# 审图常见问题解析

主办单位 北京市规划和自然资源委员会

2023年11月 总第4期

图1 人防局部平面图

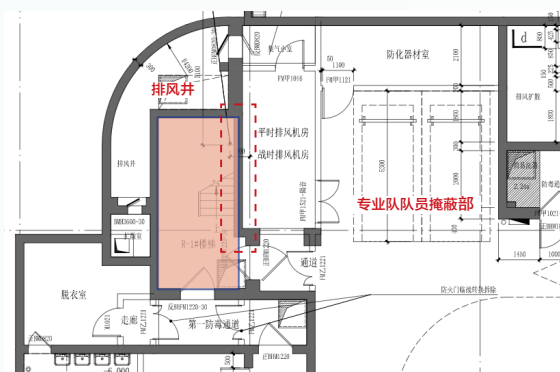
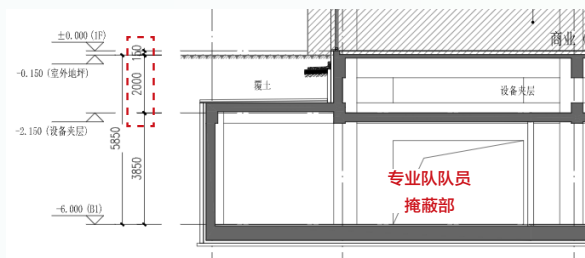
1#防护单元防空专业队队员掩蔽部1#人防战时主要出入口未采用独立式室外出入口,不符合《平战结合人民防空工程设计规范》DB11/ 994-2021第3.3.4条第2款规定。

图1可见R-1#楼梯即1#人防战时主要出入口其右侧临空墙与专业队队员掩蔽部的清洁区(战时、平时排风机房)贴邻,根据

《平战结合人民防空工程设计规范》第2.0.23条条文说明,判断本防护单元人防室外出入口为附壁式室外出入口;

根据《平战结合人民防空工程设计规范》第3.3.7条注2及图2可确定本项目“楼梯式室外出入口与出地面段不在一个楼层,且人防层的顶板底面与室外地面高差小于5m(仅2m)”,故此出入口为非独立式室外出入口。综上所述,此设计将专业队队员掩蔽工程人防战时主要出入口设计为“附壁式室外出入口”,不符合《平战结合人民防空工程设计规范》第3.3.4条第2款的规定。

图1 平面图

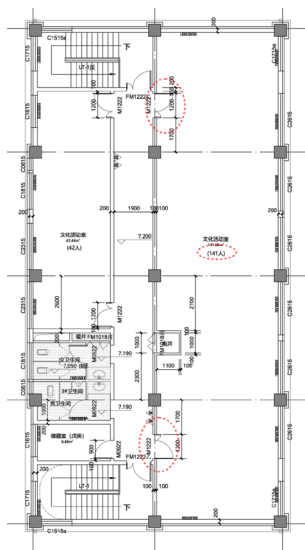
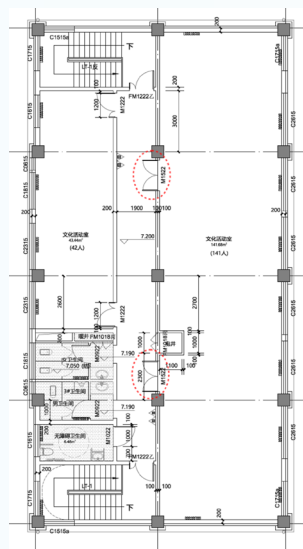
某项目公建“文化活动室”人数标注“141人”，该房间疏散门未向走道方向开启。（见图1）

《建筑防火通用规范》第7.1.6条第4款中对房间使用人数与疏散门开向方向作了规定，设计中未执行。疏散门为设置在建筑内各房间直接通向疏散走道的门或

本项目应将该房间疏散门开启方向改为向疏散走道方向开启。（见图2）

图2 地下二层局部平面

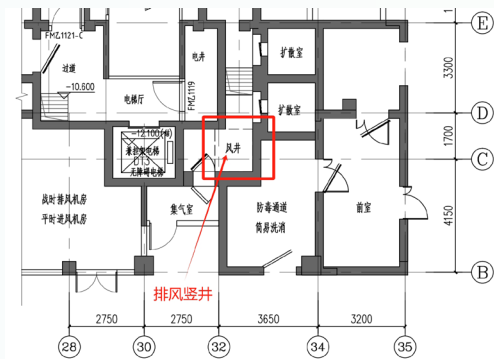
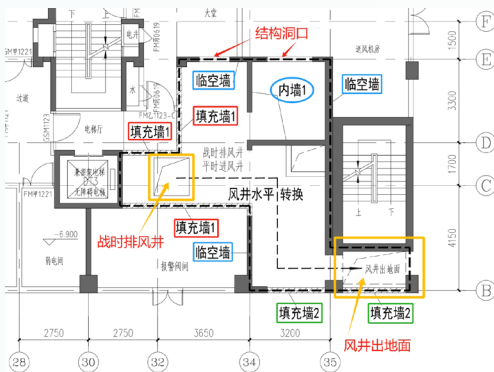
图1中地下三层32×C轴处的人防竖井,在地下二层需转换至35×B轴右上方(图2, 35轴左侧为主楼),然后垂直上升至室外地面。结构专业备案施工图中,地下二层竖井的侧墙未按临空墙设计,竖井局部墙体按填充墙设计,转换范围的竖井顶板未按人防顶板设计。

问题一，本项目图2中的粗虚线标识处为人防竖井侧墙，应按临空墙设计，图中按普通剪力墙设计。

问题二，图2中电梯井右侧标注“填充墙1”的三处墙体若为填充墙，在冲击波作用下倒塌，使地下二层竖井侧向完全敞开造成战时进风或排风失效，并且填充墙倒塌可能堵塞地下三层的竖井，所以填充墙1应改为混凝土墙并按临空墙设计；B轴标注“填充墙2”的两处墙体也应改为临空墙。同样原因，竖井墙体尽量避免设置不必要的洞口，如图2中E轴的结构洞口（平时进风或排风必需的洞口除外）。

问题三，在冲击波作用下，人防竖井应能正常工作，竖井转换涉及的底板及顶板均应按人防顶板设计。本项目地下二层竖井底板完全落在地下三层的人防区域内（图1中的前室通向人防主要出入口），按人防顶板设计无误；地下二层竖井顶板未按人防顶板设计，是错误的。

问题四，图2中34轴和D轴标注“内墙1”的剪力墙，作为人防竖井顶板的支承构件，应按人防内墙设计，图中按普通剪力墙设计有误。

（1）人防竖井侧墙在普通地下室楼层改为临空墙，删去不必要的结构洞口；原设计中局部竖井侧墙为填充墙，改为临空墙。

（2）人防竖井转换涉及的底板及顶板均按人防顶板设计，内墙按人防内墙设计。

图1 标准层结构平面图

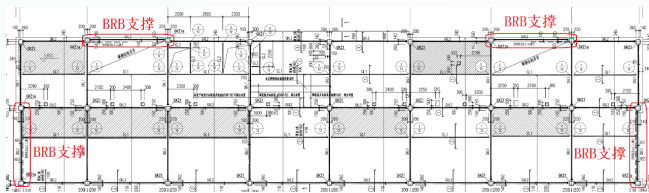
某新建养老服务中心，抗震设防类别为重点设防类，根据《建设工程抗震管理条例》（国务院令744号）第十六条，采用减震技术，结构体系为钢框架-屈曲约束支撑结构。多遇地震作用下的结构分析按钢框架结构计算，计算模型与实际不符，无法合理反映结构的作用效应，标准层结构平面图见图1，标准层计算简图见图2。

本工程结构体系为钢框架-屈曲约束支撑结构，多遇地震作用整体计算模型中未输入支撑杆件，仅按钢框架结构进行计算分析，无法正确反映结构在多遇地震下的作用效应。

根据《建设工程抗震管理条例》第十六条，采用减震技术应保证发生本区域设防地震时能够满足正常使用要求；根据《建筑与市政工程抗震通用规范》GB 55002-2021第5.1.11条要求，消能减震结构应进行罕遇地震分析。本工程未进行设防地震及罕遇地震作用下结构性能分析，也未见相关计算书及屈曲约束支撑图纸，无法判定是否满足相关要求。

- (1) 补充多遇地震钢框架-屈曲约束支撑结构计算书；
- (2) 补充钢框架-屈曲约束支撑结构的设防地震、罕遇地震分析报告；
- (3) 补充屈曲约束支撑相关图纸，同时根据计算结果复核相关施工图。

图1 地下一层平面图(局部)

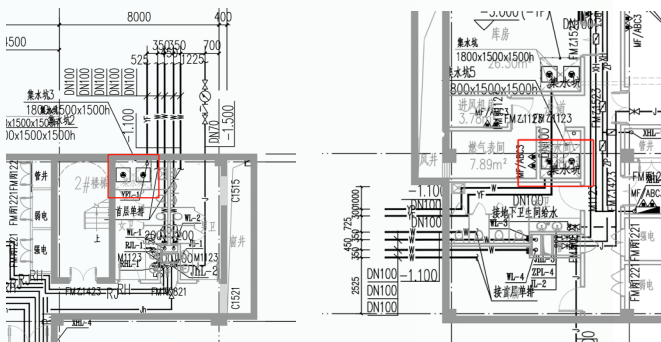
某新建民用建筑的施工图设计文件中, 地下一层平面图中有两个卫生间, 两个卫生间分别设置了污水集水坑, 但给排水平面图中均未注明池盖密封, 且未设通气管, 系统图及集水坑大样图中也未表达污水集水池通气管的设置, 设计说明中也未明确池盖密封, 见图1~6。

本工程应执行《建筑给水排水与节水通用规范》, 但位于地下室的污水集水池未注明池盖密封, 也未设置通气管, 上述问题会导致生活污水集水池臭气影响地下室环境, 排水系统的浊气也会进入建筑内, 对建筑环境产生恶劣影响。

需在图中注明污水集水池池盖密封, 并加设通气管, 将有害气体排放至屋面以上大气中。

图1 某住宅项目锅炉房配电箱系统图

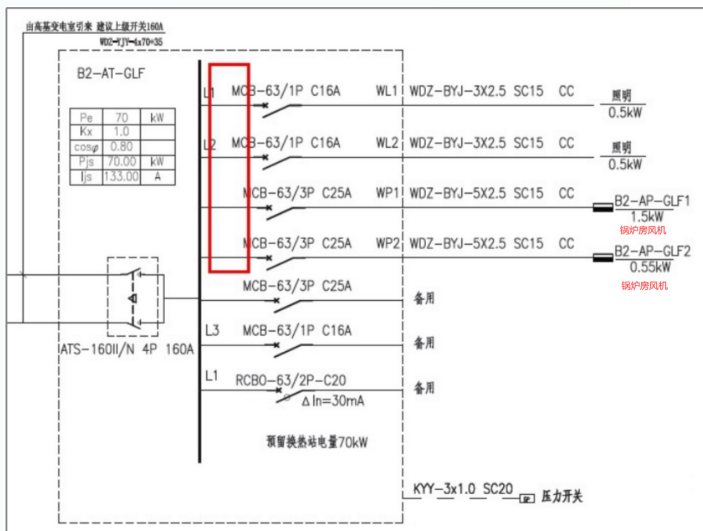
某住宅项目锅炉房配电箱系统图B2-AT-GLF中, 动力、照明等回路未设置分项计量表, 违反了《居住建筑节能设计标准》DB11/ 891-2020第4.2.7条“供热锅炉房和热力站应进行自动监测与控制, 并应设计下列节能自动监控内容: 4 锅炉房和热力站的动力用电、水泵用电和照明用电应分别计量”的规定。见图1。

住宅锅炉房配电箱电源由高基变电所引来, 上级出线位置设置总计量表, 锅炉房配电箱中, 动力、照明等用电未分别设置计量表。

应按照《居住建筑节能设计标准》第4.2.7条要求, 锅炉房的动力用电、水泵用电、照明用电分别设置计量表。

图1 管道平面布置图（一）

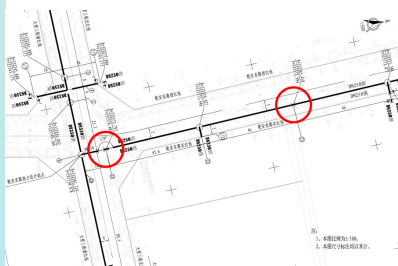
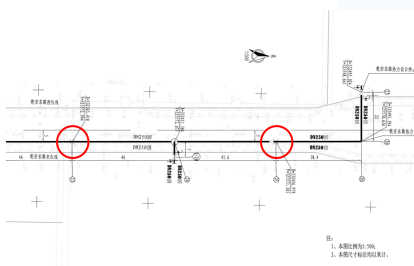
某供热管线项目，直埋敷设，自然补偿与补偿器补偿相结合，并设置固定支架，平面布置如图1、图2所示。固定支架推力，仅根据《城镇供热直埋热水管道技术规程》CJJ/T 81-2013附录D中D.0.2，按管道升温时进行计算，未选择最不利工况进行计算。违反了《城镇供热管网设计标准》CJJ/T 34-2022第9.0.5条的规定。

《城镇供热直埋热水管道技术规程》附录D中第D.0.2条，是管道典型布置形式的等径等壁厚管道升温时固定支架推力计算公式。管道降温时，摩擦力方向与升温时反向，计算公式不同，应计算降温工况的推力，选取较大数值。

直埋供热管线固定支架推力计算，应分别计算管道升温、降温以及阀门关闭等工况的数值，选择最不利工况的最大值，作为承力结构的设计依据，以保证供热管网的安全运行。

图1 室外平面图

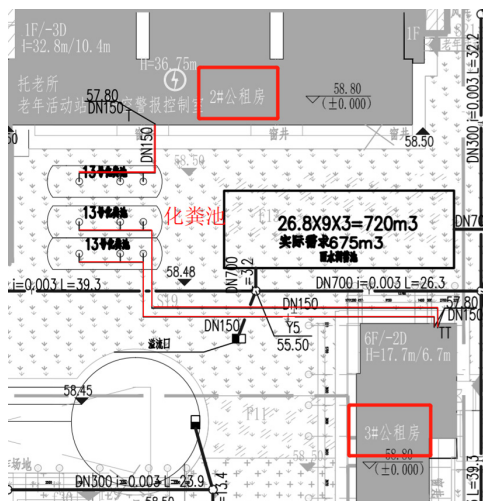
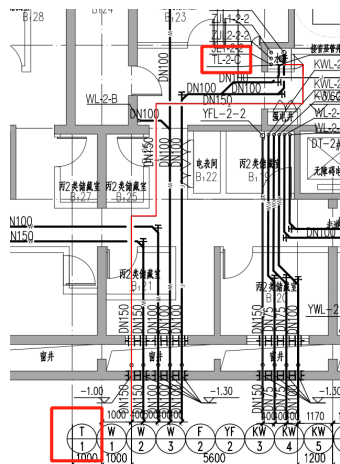
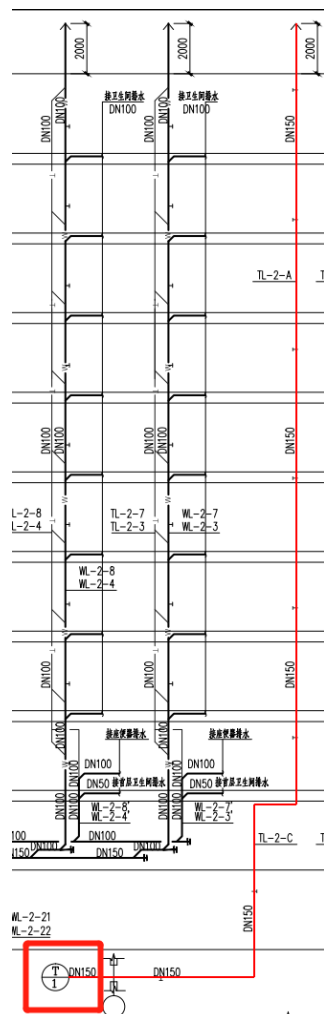
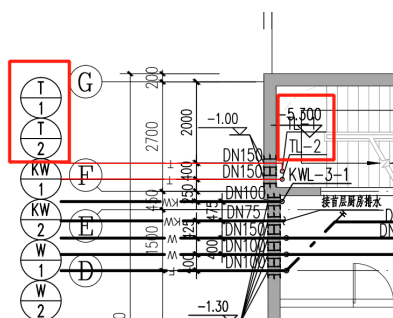
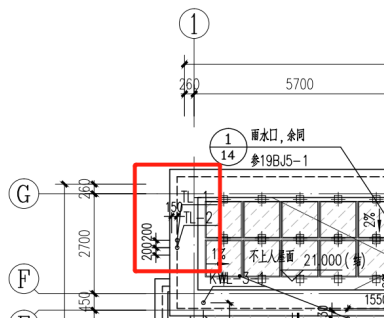
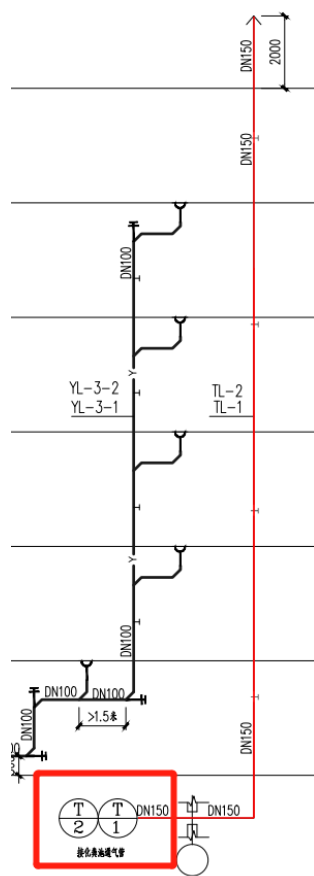
(1) 室外平面化粪池通气管分别引入到2、3号公租房屋顶。

(2) 2、3号公租房单体平面、系统图将室外化粪池通气管引至屋顶，图纸表示清楚。

(3) 室外、单体图纸均表达清楚，化粪池通气管设置符合《建筑给水排水与节水通用规范》第4.4.3条的规定。

(4) 设计方案还可再优化，可将三根化粪池的通气管合并设置一根单独接至屋顶，也可合并后与单体内部的通气管相连接至屋顶，合并后的通气管管径应经计算确定。

图1 火灾自动报警系统图（局部）

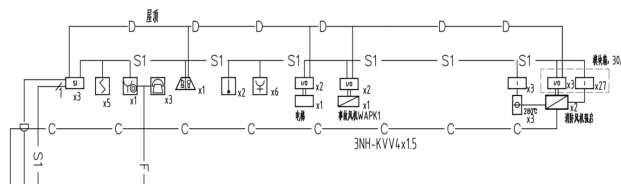
消防风机联动点数量表达准确，280℃排烟防火阀连锁线及消防风机远程手动直接控制线设置完备。（见图1）

对于防排烟风机的联动控制，很多设计只设置一个输入/输出模块，总线短路隔离器也仅按一个模块考虑所带点位的数量，造成火灾报警控制器不能完全反映消防风机的运行状态。本设计设置了充足的输入模块，将消防风机的启动、停止、故障、过负荷、手动/自动等信号反馈到消防控制室，使得值班人员能够及时全面掌握消防风机状况。同时，总线短路隔离器数量的设计更加准确。

图3 室外雨水管道平面图(局部)

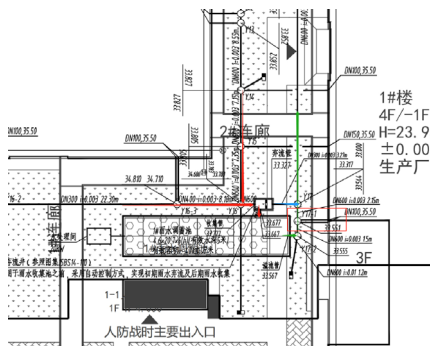
见图3所示,红色管线为调蓄池前管线,绿色管线为调蓄池后管线,蓝色管线为初期弃流管线。未交代硬化屋面排水接管的情况,调蓄池后出水又连接雨水排水,造成部分雨水未经调蓄直排市政管网。
